**ODPOWIEDŹ NA PYTANIA**

**Dotyczy: postępowania pn. „Zaprojektowanie i budowa carportu fotowoltaicznego na terenie Portu Lotniczego Gdańsk Sp. z o.o.”**

**Zamawiający – Port Lotniczy Gdańsk Sp. z o.o. – w związku z zapytaniem do treści Specyfikacji Warunków Zamówienia (SWZ) udziela stosownych wyjaśnień:**

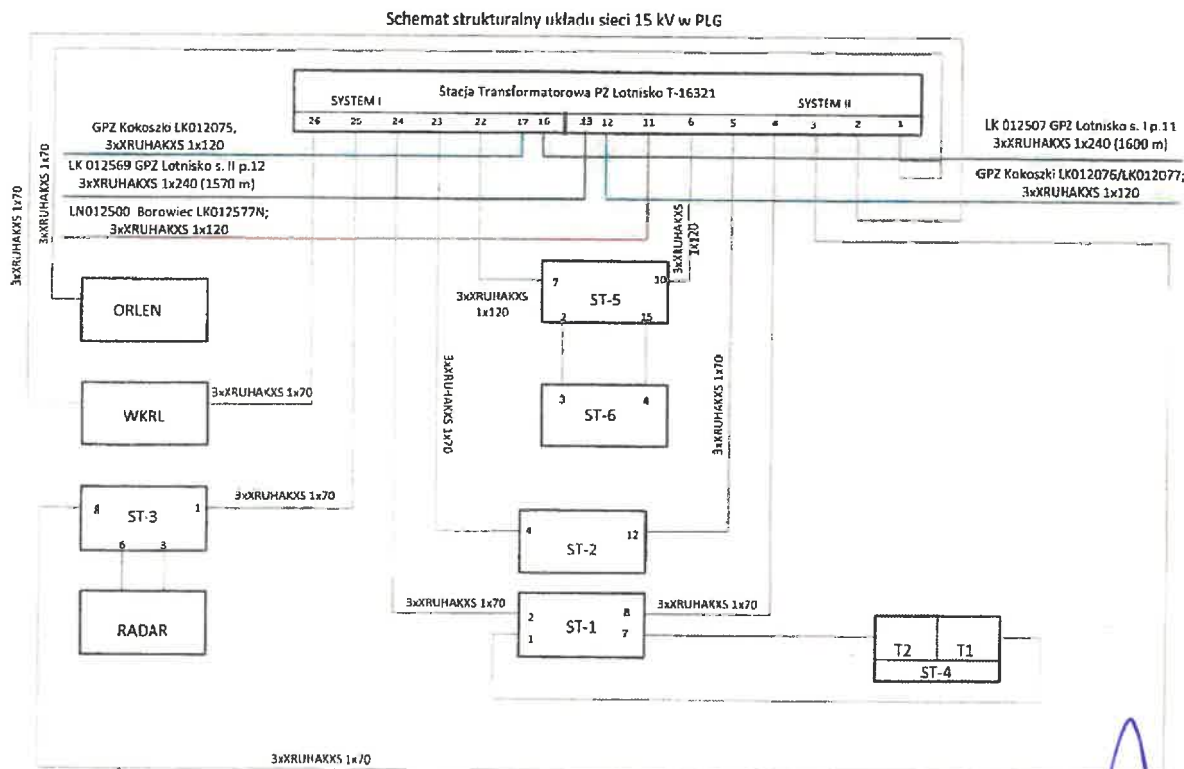
32. Zgodnie z ustaleniami podczas wizji lokalnej prosimy o udostępnienie schematów jednokreskowych sieci SN Portu Lotniczego. Schematy są niezbędne do wskazania optymalnego miejsca przyłączenia instalacji oraz optymalnego wykorzystania wyprodukowanej energii. Jeśli przed przekazaniem schematów wymagane jest podpisanie umowy o poufności, prosimy o wzór takiej umowy.

**\*Schemat nie przedstawia obecnego stanu faktycznego, natomiast różnice są pomijalne dla projektu**

**System 1 - PPE 590243831040324417**

**System 2 - PPE 590243831008319110**

**Zespół budynków biurowo-usługowych Airport City (nie połączony z siecią lotniska, stacja SN wewnątrz budynku):**

**Zasilanie podstawowe budynku Alpha - PPE: 590243831041616726**

**Zasilanie rezerwowe budynku Alpha - PPE: 590243831041616740**

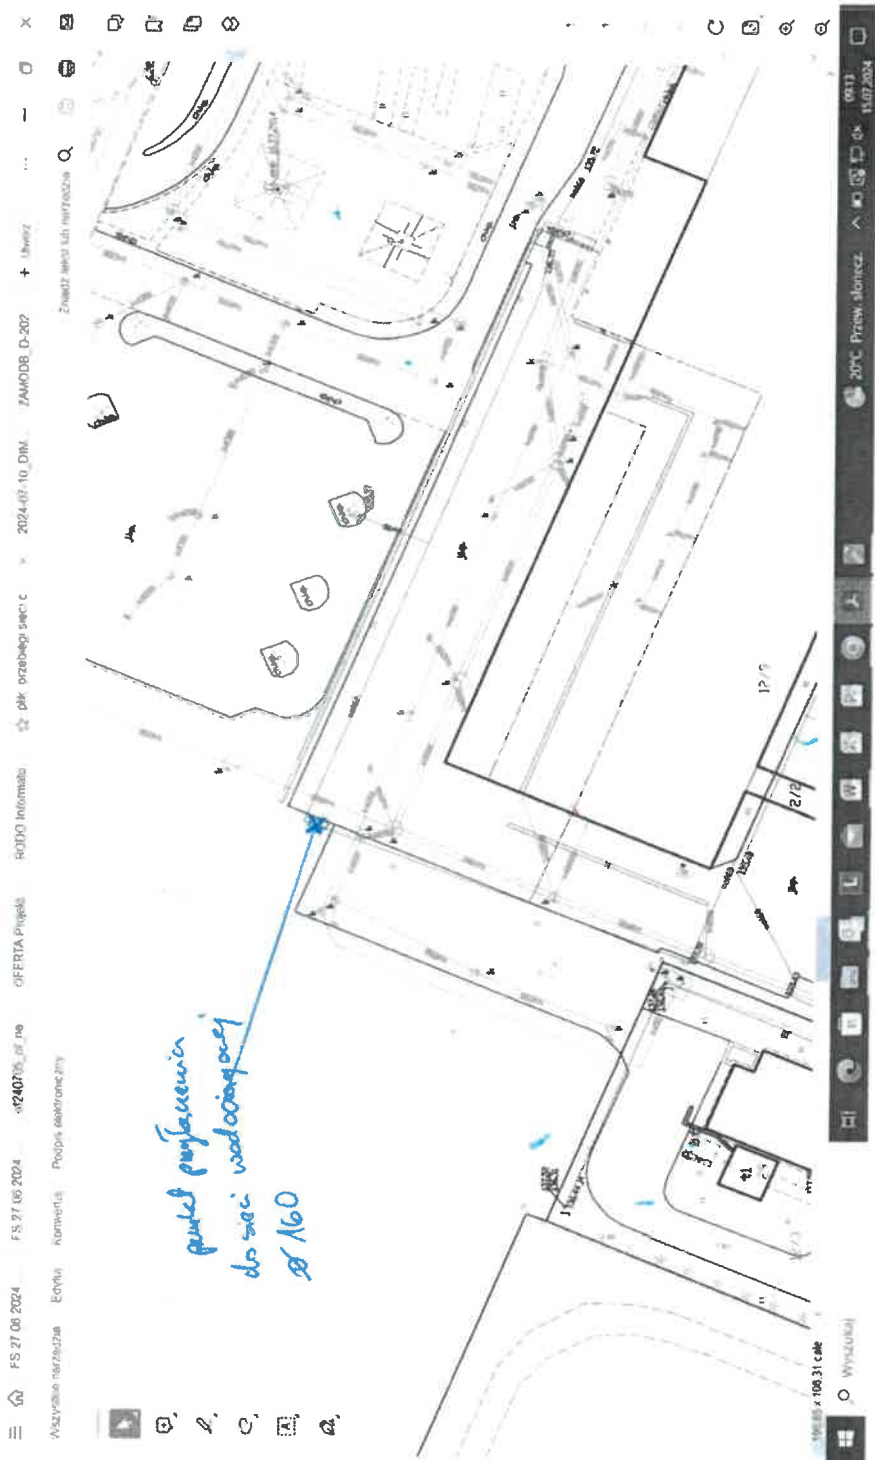
45. Prosimy o wskazanie punktu włączenia do sieci wodociągowej na potrzeby instalacji hydrantowej projektowanego obiektu. Prosimy o określenie istotnych parametrów sieci/instalacji w miejscu włączenia.

**Do sieci wodociągowej należy wykonać przyłącze przy drodze do radaru w terenie zielonym przy ogrodzeniu. W załączeniu mapka z zaznaczonym miejscem wykonania przyłącza. Istniejąca rura PE 160.**
